CONCEJO DE REPRESENTANTES
DE LA CIUDAD DE VILLA CARLOS PAZ

CONSEJO DE PLANIFICACIÓN URBANO AMBIENTAL

Proyecto de Ordenanza

DICTÁMEN N° 07/2020

12.3.- VENTILACIÓN E ILUMINACIÓN DE LOCALES DE 1°

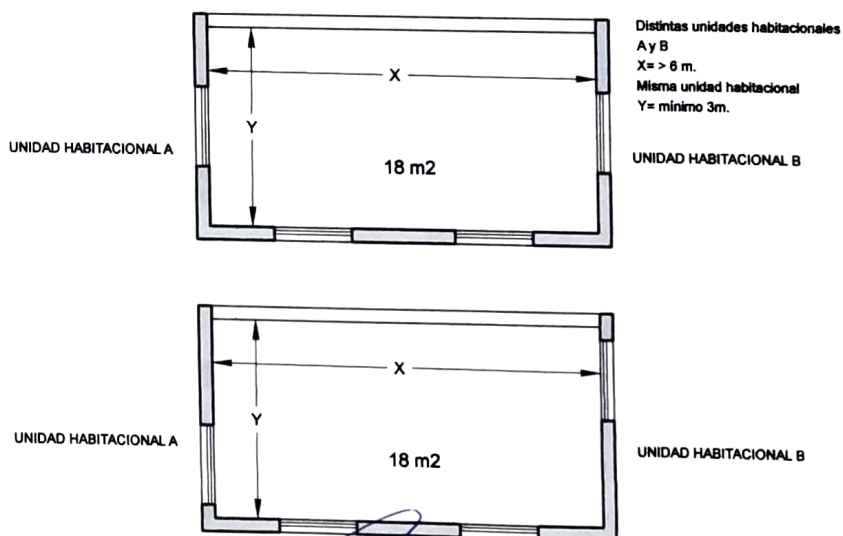
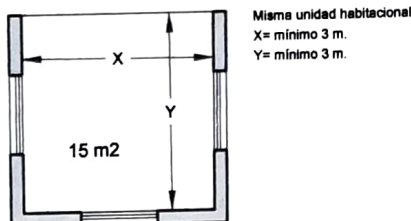
12.3 El gráfico a incorporar, modifica el enfrentamiento de las ventanas (de dos unidades diferentes) en patios de 18.00m. El nuevo gráfico desplaza las ventanas para evitar enfrentamiento directo... Este criterio implicaría la reducción de los paños aventanados, en desmerito de la calidad de iluminación y ventilación del ambiente.

Ejemplo: no podríamos usar ventanas de 3.00m de ancho, reduciéndolas a 1.5m

5)- ACLARACIÓN: ART. 10.1. ALTURA MÁXIMA POR ZONA.

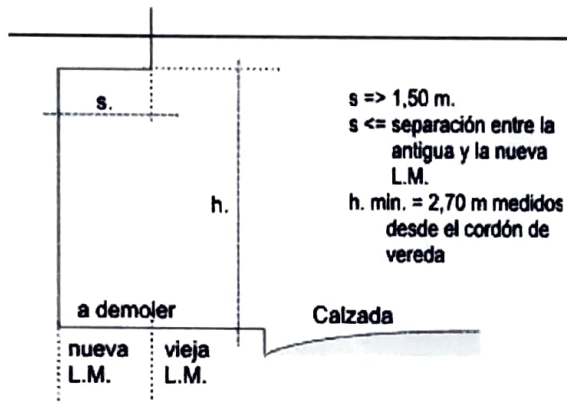
Nuestra postura es diferenciar los perfiles donde se retiraría planta baja que entendemos es toda el área central según artículo 5.1.1.2 Y 5.2 (para generar vereda de 4.00m), de los que no retraen (caso de los pasajes)...

11.1.- SALIENTE DE LA LÍNEA DE EDIFICACIÓN EN ZONA "A.C.".

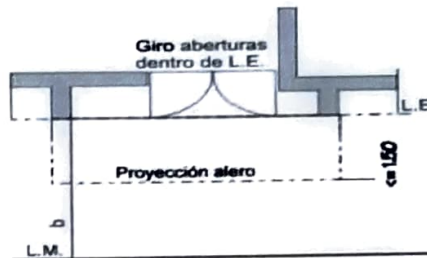
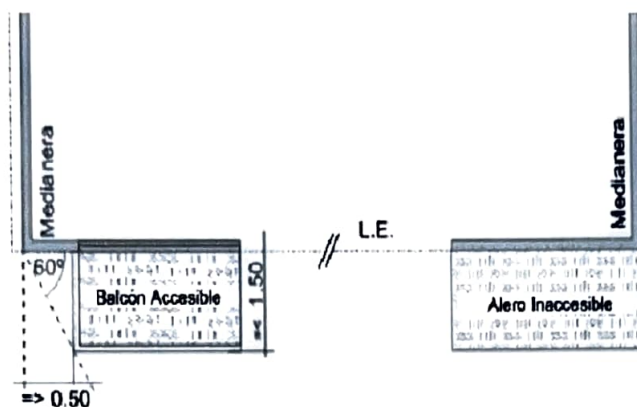
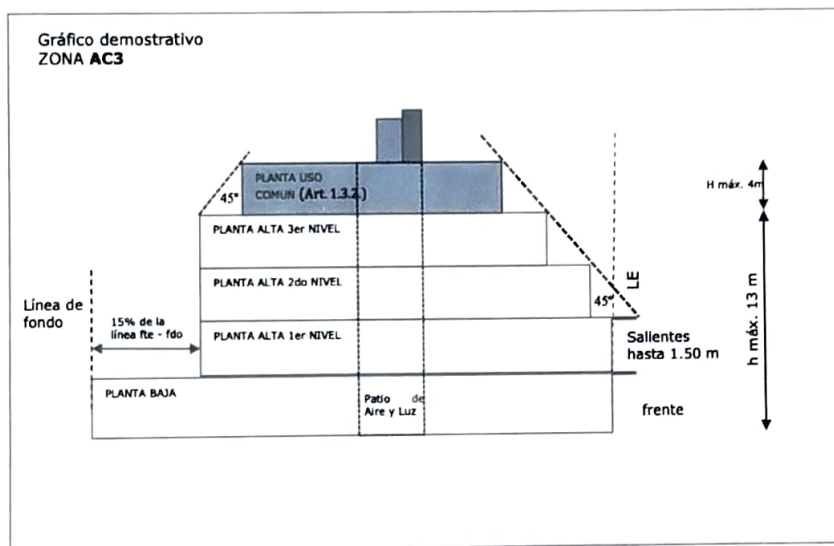
Para el perfil donde existe retracción, la línea de retiro escalonada (a 45°) debe partir del borde de la losa de techo de 1° piso (saliente), y no de la intersección entre L.E. y techo de 1° piso acorde a lo establecido en el artículo 11.1 a fin de mantener el espíritu de la normativa, evitar discontinuidad en el perfil urbano existente, consolidado según el criterio actual.

Ademas Aclarar que el concepto de salientes, incluye balcones y volumenes, haciendo una analogia con las salientes de 1.50m con respecto a linea de edificacion, usadas en las areas residenciales
